**ROZPORZĄDZENIE  
MINISTRA INFRASTRUKTURY<sup>1)</sup>**

z dnia 14 sierpnia 2018 r.

**zmieniające rozporządzenie w sprawie szczegółowych warunków technicznych dla znaków i sygnałów drogowych oraz urządzeń bezpieczeństwa ruchu drogowego i warunków ich umieszczania na drogach**

Rys. 9.4.80. Konstrukcja znaku D-54

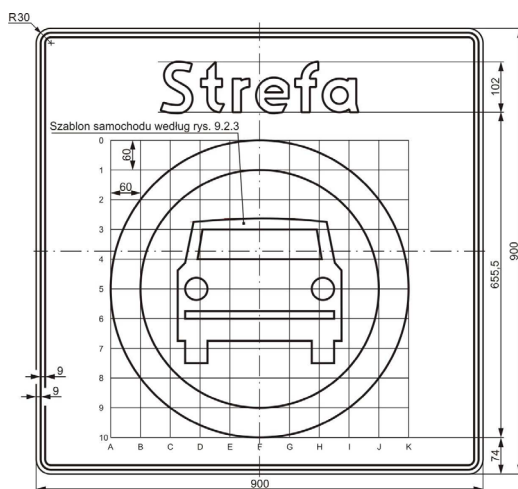
- b) w części 9 „Konstrukcje znaków drogowych pionowych” w punkcie 9.4 „Znaki informacyjne” dodaje się rys. 9.4.80. „Konstrukcja znaku D-54” i rys. 9.4.81. „Konstrukcja znaku D-55”:
